# 改善箇所説明図

空圧回路ホース取付接手

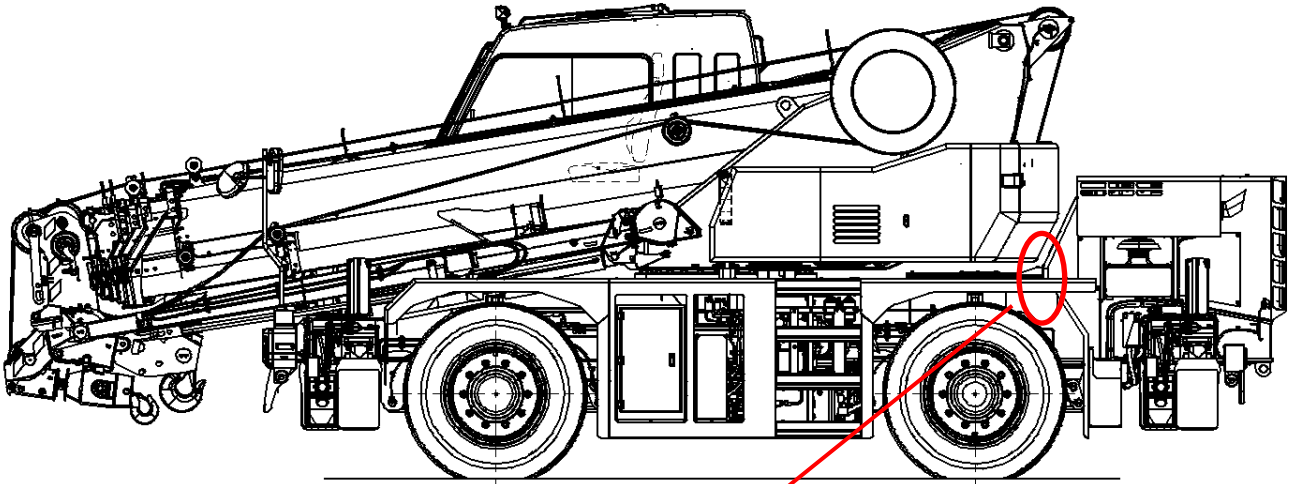
**基準不適合箇所**

制動装置の空圧回路において、ホース取付接手の工程管理が不適切なため、不良品を取付けた車両を誤って出荷してしまった。そのため、そのままの状態で使用を続けると、長期使用により接手に錆等が発生し、空圧回路上のバルブに付着することがあり、最悪の場合、エア漏れが発生し制動力が低下するおそれがある。

全車両、空圧回路のホース取付接手を良品に交換する。

注：□は、交換する部品を示す。

白色マーキング位置：

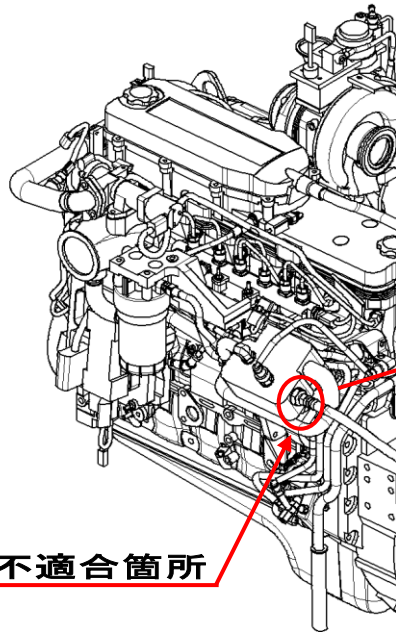
識別：作業完了後には、所定の位置に白色マーキングを施す。

接手平面部
